## CIRCULAR N° 7

### INVITACIÓN A COTIZAR N° 5000003374

#### “INGENIERÍA Y CONSTRUCCIÓN DEL PROYECTO ESTACIÓN DE COMPRESIÓN COLPA FASE I”

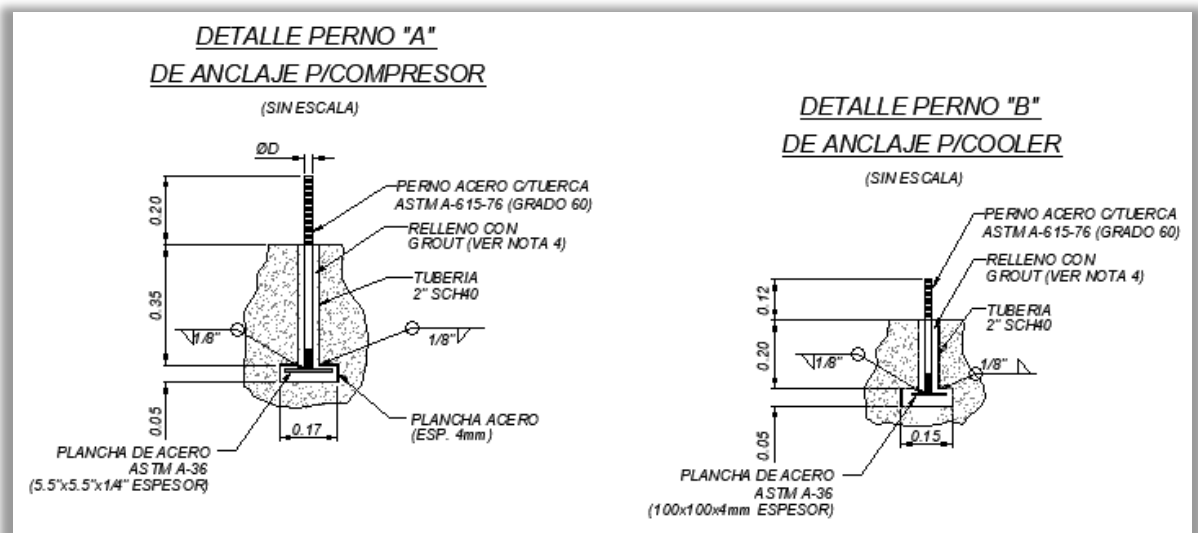
2. Favor confirmar que el documento *T-2 Personal Clave*, no se presenta y tampoco los respaldos, dado que no se menciona en los términos de referencia.

R.- En el DBC y sus Anexos no se menciona el documento indicado T-2 Personal Clave. Remitirse a lo indicado en el punto 9.2 del Anexo 4 del DBC.

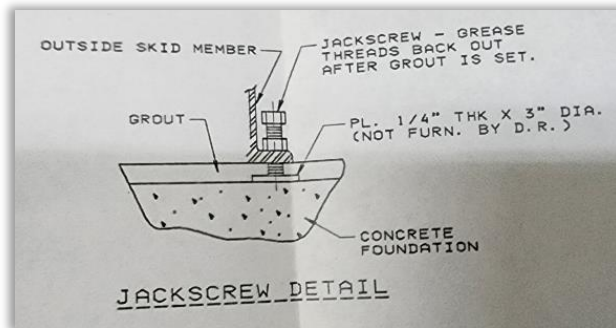
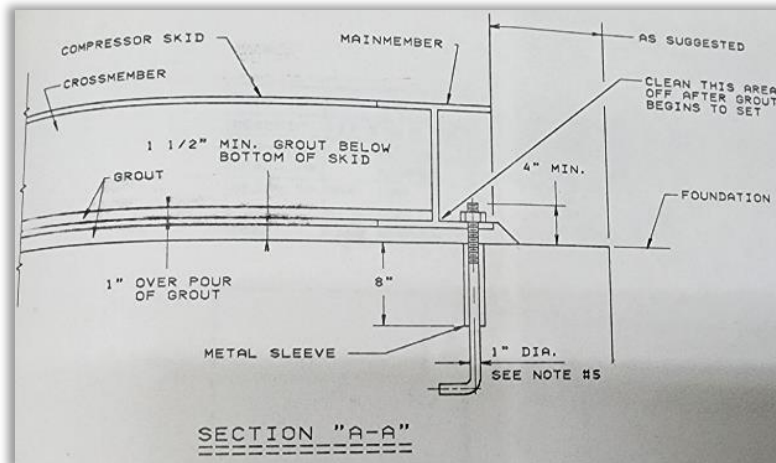
7. Solicitamos que nos proporcionen el detalle de los pernos de anclaje para las unidades de compresión y Aero enfriadores tanto de Parotani y Carrasco.  
**R.- A continuación, el detalle de los pernos de anclaje utilizados para la instalación de la UCG #3 de E°C° Carrasco.**

Respecto a los pernos de anclaje para las Unidades de Parotani, abajo el detalle de los pernos de anclaje
